IMPIANTO FOTOVOLTAICO A TERRA COLLEGATO ALLA RTN
POTENZA NOMINALE 90 MWp
Comune di Foggia (FG)

***Risposte alle richieste di integrazioni ricevute dal Ministero della Transizione
Ecologica e dal Ministero della Cultura***

Cod. Documento	Data	Tipo revisione	Redatto	Verificato	Approvato
A89.IT.19.PG.-FOGGIA4_PG-R06_Rev0_Risp rich di integr MITE ed esplicaz modifiche doc	06/2022	Emissione per Integrazione Prot. MITE 37141.23-03-2022	ST/MB	GC	F. Battafarano

Figura 3.7: PTCP: Elementi di matrice naturale

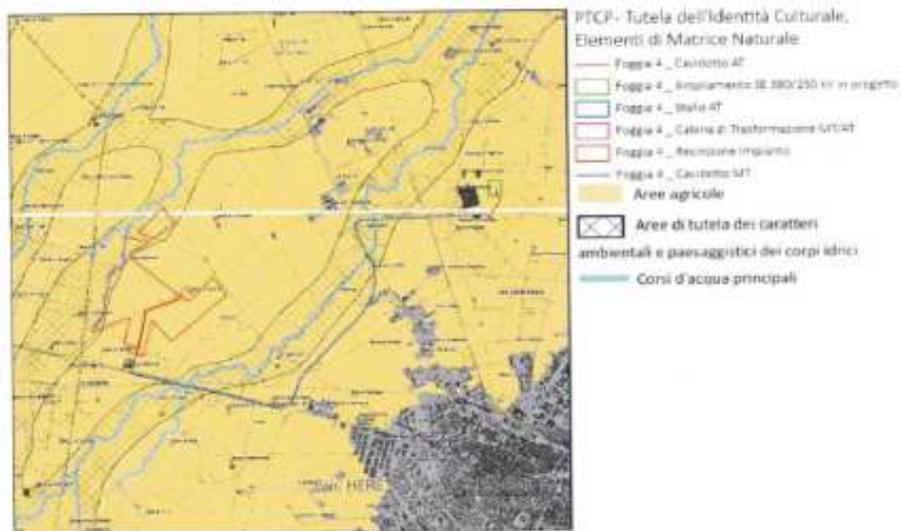
4. sebbene il Proponente nel SIA dichiara che nella fascia di rispetto del Torrente Laccio "... saranno collocate esclusivamente le piantumazioni arbustive e la recinzione dell'impianto ...", (cfr. p. 77) approfondire e descrivere le **interferenze effettive dell'impianto fotovoltaico oggetto di valutazione con la fascia di rispetto del Torrente Laccio** individuata quale "area di tutela dei caratteri ambientali e paesaggistici dei corpi idrici", come riportato dal PTCP di Foggia - *Elaborato Tutela dell'Identità culturale, Elementi di Matrice Naturale*; tracciare con opportuno segno grafico, sull'immagine 2 sotto riportata elaborata dal Proponente, la fascia di rispetto di cui trattasi e l'effettiva predisposizione dei pannelli costituenti l'impianto fotovoltaico oggetto di valutazione;

Le risposte a tali richieste sono riportate all'interno dei seguenti elaborati:

- 2564_4145_A3_FG_SIA_R01_Rev1_SIA: § 2.2.7 “Vincoli ambientali e territoriali vigenti” (modifiche in azzurro)
- 2564_4145_A3_FG_SIA_R06_Rev1_Relazione-Paesaggistica: § 3.1 “Vincoli ambientali e territoriali vigenti” (modifiche in azzurro)
- 2564_4145_A3_FG_SIA_T04_Rev1_Fotoinserimenti-e-Documentazione-Fotografica
